Centre Nucléaire de Production
d'Électricité de Gravelines

**Enquêtes publiques
suite au 4^{ème}
réexamen de sûreté**

Réacteurs 2 et 4

Commission technique

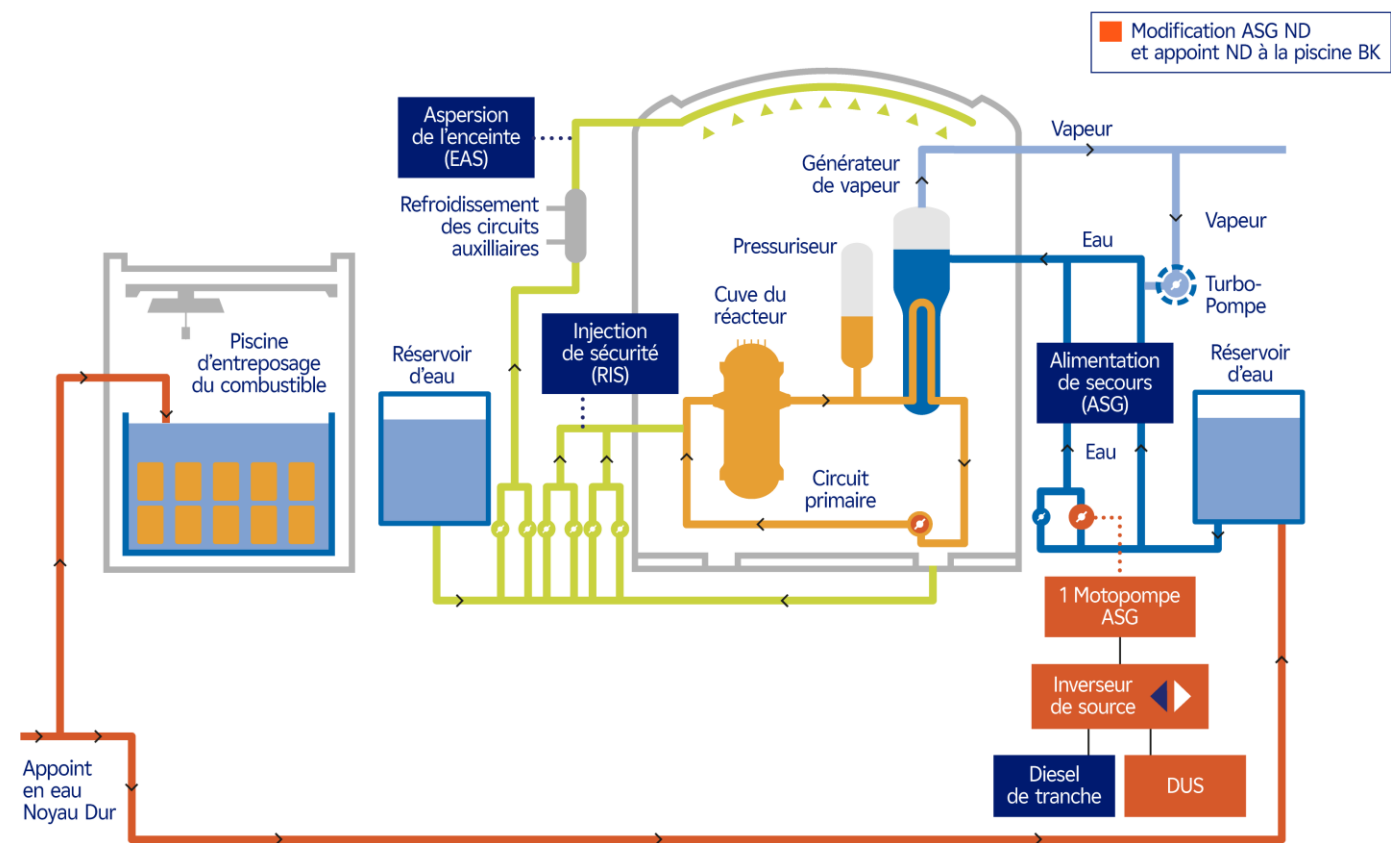
La CLI s'interroge sur la dimension temporelle du déploiement de certaines mesures qui ne soient pas abordées telles que « les scénarios d'explosion conduisant à une perte du refroidissement PTR et de l'appoint JPI, l'appoint à la piscine BK par la Source d'eau de l'appoint Noyau Dur (PNPP1714/PNPE1289 et PNPE1258 cf. Volet I – Chapitre 2–Section 7) est valorisé afin d'éviter le découvrément des assemblages de combustible présents en piscine. » (page 182 de la pièce 2)

En cas d'explosion, les conséquences d'une baisse du niveau d'eau ou de circulation d'eau dans la piscine de désactivation, en concomitance avec l'impossibilité de réaliser un appoint via le système JPI, ont été analysées.

Les modifications déployées pour garantir un refroidissement et un appoint en eau de la piscine de désactivation sont :

- PTR Bis : modification lot A dont la mise en œuvre nécessite l'appel à la FARN. La modification est soldée sur les tranches 1 à 4.

- SEG (PNPE 1258) appoint en eau Noyau Dur qui pompe l'eau soit de la nappe soit des réservoirs
- SEG (PNPE1289) : modification lot B

PNPE 1258
Tranche 1	Soldée
Tranche 2	2027
Tranche 3	2026
Tranche 4	2029

2 PHASES POUR GARANTIR LE NIVEAU DE SÛRETÉ EN EXPLOITATION

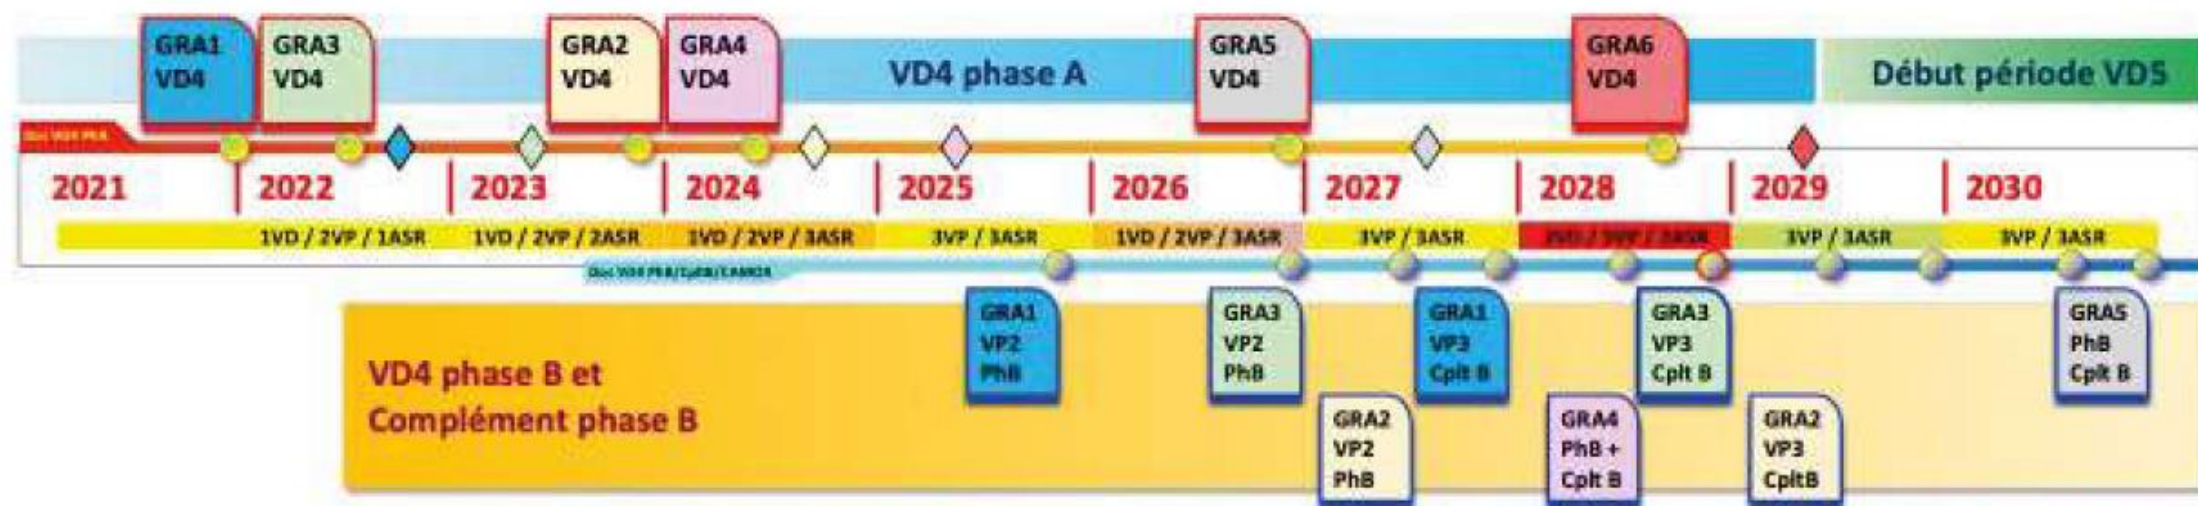
La CLI se questionne sur ce qu'est la phase « Compléments » (page 324 de la pièce 2)

- La CLI souhaite de votre part la présentation de deux calendriers :
 - o Un calendrier des modifications à venir pour les réacteurs 2 et 4 (Lot A et lot B).
 - o Un calendrier des modifications restantes pour les réacteurs 1 et 3

- Création d'un nouveau lotissement **Complément phase B** pour standardiser l'intégration des modifications issues de l'instruction dont le temps de développement nécessite une TTS en 2025.

Les tranches 1 à 4 ont intégrées l'ensemble des modifications liées au lot A.

La tranche 1 a intégré toutes les modifications du lot B.

A partir de l'arrêt lot B de Gravelines 4, le lot B et le complément lot B seront intégrés simultanément.
